Meie 05.12.2023 nr 7.1-1/23/23667-2

Nõo vallas Nõgiaru külas Männitiigi kinnistu ristumiskoha ehitamise nõuded

Joonis 1. Ristumiskoha pikikaldete kujundamine

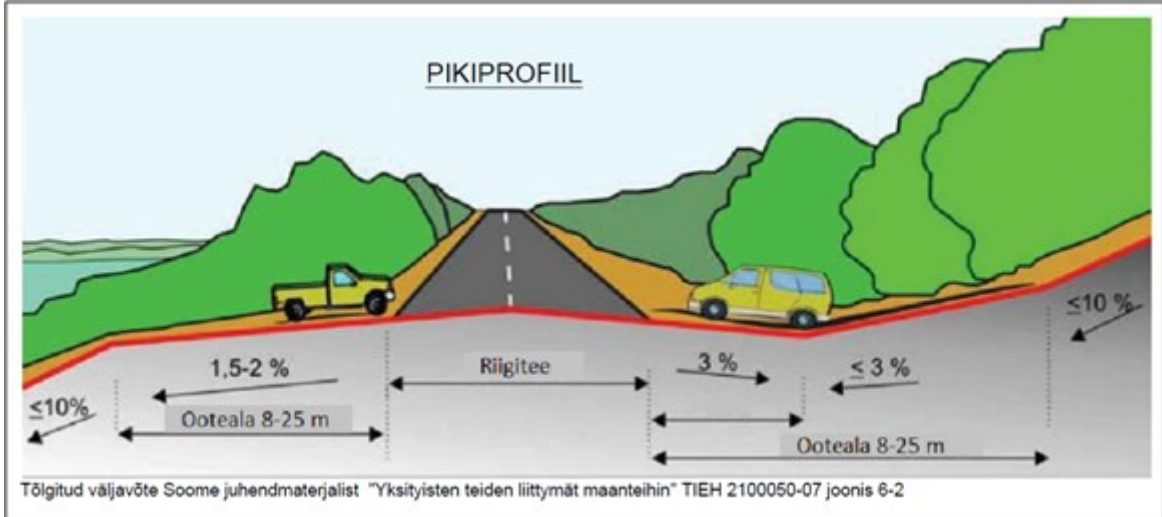
10. Ristumiskoha plaanilahenduse koostamisel lähtuda Transpordiameti tüüpjoonise I, põhimõtetest. Pöörderaadiused määrata liikluskoosseisu kõige ebasoodsama sõiduki pöördekoridoride järgi. Kujutada pöördekoridorid joonistel.
11. Ristumiskoht projekteerida riigiteega võimalikult täisnurga all. Ristumiskoha pikikalded määrata vastavalt alltoodud joonise põhimõtetele arvestusega, et riigitee alusele maale sademeveett üldjuhul ei juhitata.
